MINISTERIO PARA LA TRANSICIÓN ECOLÓGICA Y EL RETO DEMOGRÁFICO

- 9416** *Resolución de 28 de julio de 2020, de la Dirección General de Calidad y Evaluación Ambiental, por la que se formula informe de impacto ambiental del proyecto «Actuaciones de mejora en los enlaces AP-46 con MA-20 y AP-46 con MA-3404 (Málaga)».*

Figura 3. Obras para dar continuidad al Arroyo de Los Ángeles bajo la reposición del camino

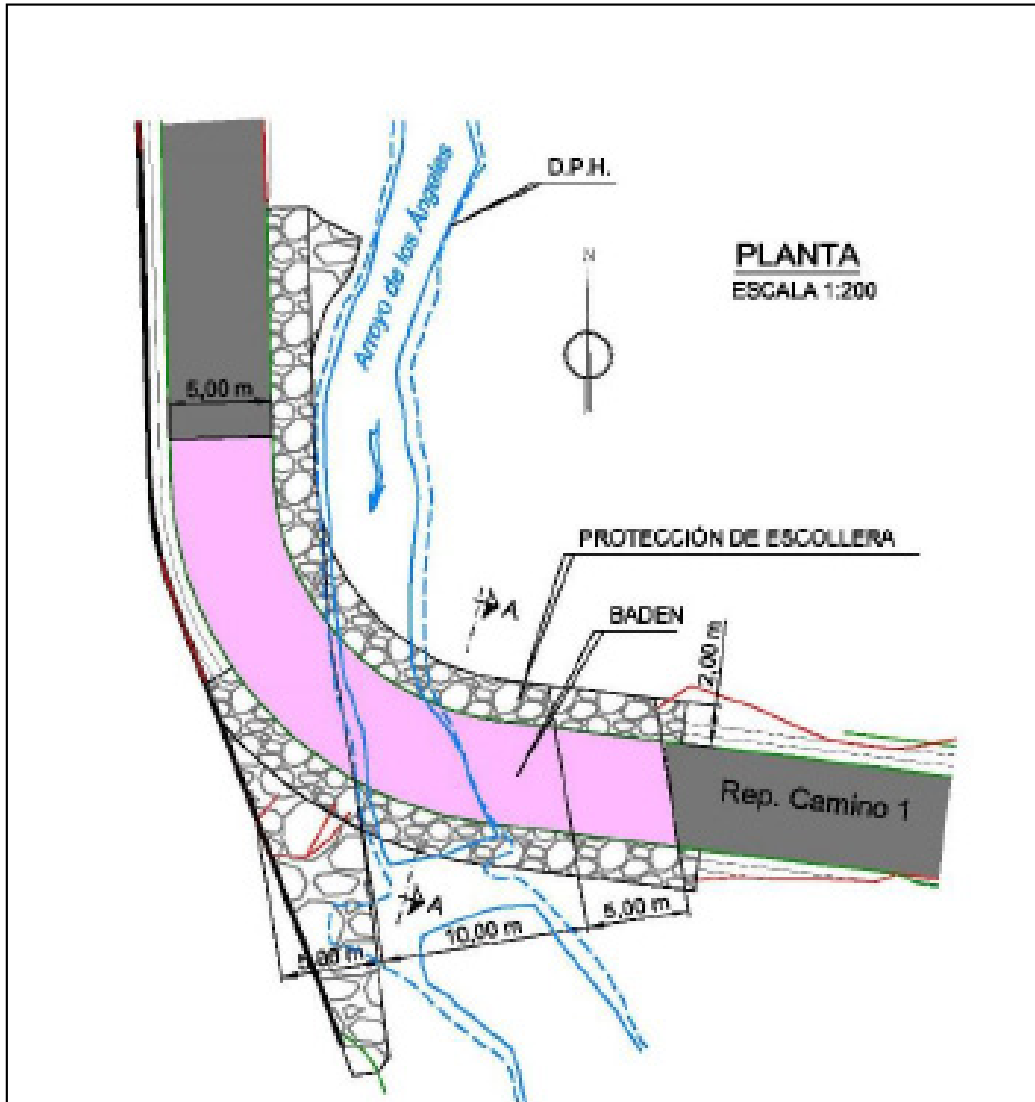
Para dar continuidad al Arroyo de Los Ángeles bajo la reposición del camino, las obras inicialmente propuestas por el promotor han sido modificadas, tras las observaciones aportadas por la Delegación Territorial en Málaga, y se ha proyectado un badén rebasable mediante losa de hormigón embebida en el lecho del cauce de la misma anchura que el camino, es decir 5 metros.

Figura 5. En púrpura se han marcado las zonas de compensación de HIC afectados de las actuaciones de conexión entre las AP-46 y la MA-20

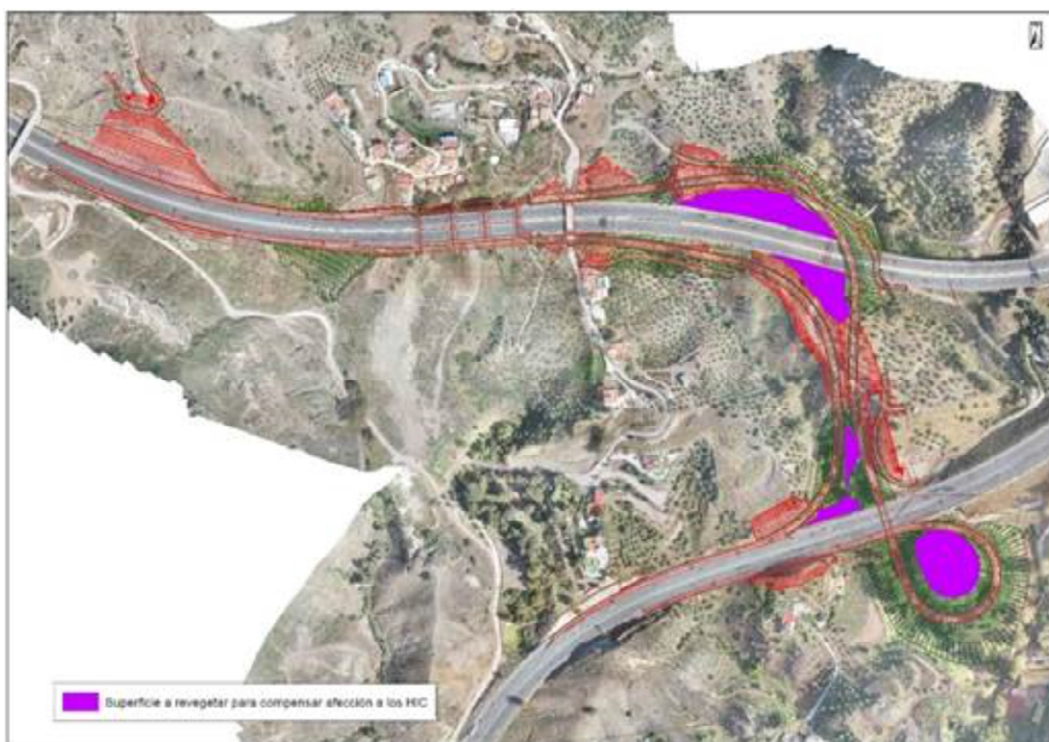
Asimismo, se restaurarán otros espacios ubicados entre ambos ramales, tal y como se muestra en la figura 5.
